# Consulta della Mobilità Ciclistica e della Moderazione del Traffico

## Parere scritto sul collegamento: COLLEGNO - piazza BERNINI

21 aprile 2020

## A Short History of Traffic Engineering

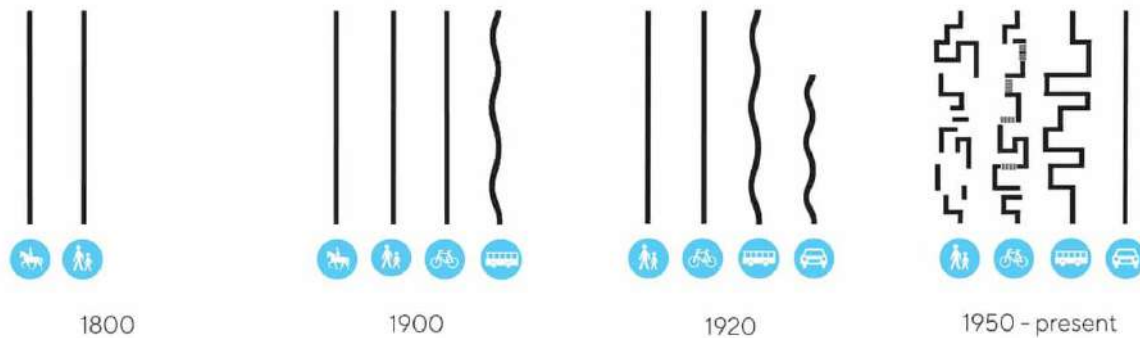
L'obiettivo delle piste o percorsi ciclabili deve essere quello di collegare due punti, in questo caso (A) Collegno con (B) piazza Bernini. l'uso della bicicletta in tali collegamenti tra comuni deve essere favorito privilegiando la messa in sicurezza e la linearità di spostamento degli utenti deboli a discapito del percorso e degli spazi concessi alle automobili.

Quando si parla di sicurezza nei luoghi di lavoro, il rischio viene definito come combinazione tra il Danno e la Probabilità che esso si verifichi: non potendo agire sulla componente "danno" (l'impatto tra un'auto e una bici è purtroppo sempre molto svantaggioso per la seconda) cerchiamo di ridurre il più possibile la probabilità che esso avvenga: per questo riteniamo che siano da preferire i transiti su strade a bassa percorrenza di auto, com'era nel progetto iniziale.
